Ons kenmerk MK/DROS/INFRA/2021  
Uw kenmerk 410865  
Datum 21 oktober 2021  
Bijlage(n)  
Pagina 1/1

Onderwerp Verkeersadvies

Gelet op artikel 24 van het Besluit Administratieve Bepalingen inzake het Wegverkeer adviseer ik, over het voorgenomen verkeersbesluit tot het inrichten van een gehandicapte parkeerplaats op de **Mendelweg t.h.v. 109** te Boskoop, gemeente Alphen aan den Rijn, het volgende.

### 15.1.2 Haakse parkeerplaats - voor mensen met een handicap

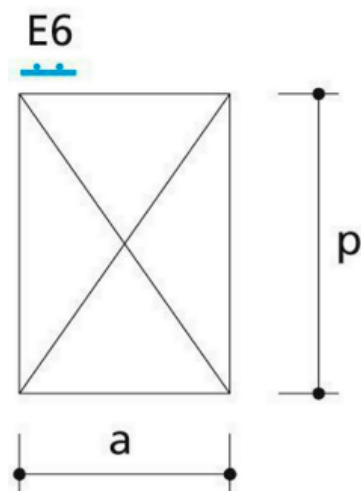
Gelet op de maatvoering van een gehandicapten parkeerplaats, wil ik u wijzen op de richtlijn van het CROW 15.1.2

- $a = 3,50$  m
- $a = 3,00$  m, bij vrije uitstapstrook naast parkeervak
- $p = 5,00$  m

Indien de aanvrager akkoord gaat met een afwijkende maatvoering na overleg, is dit geen bezwaar.
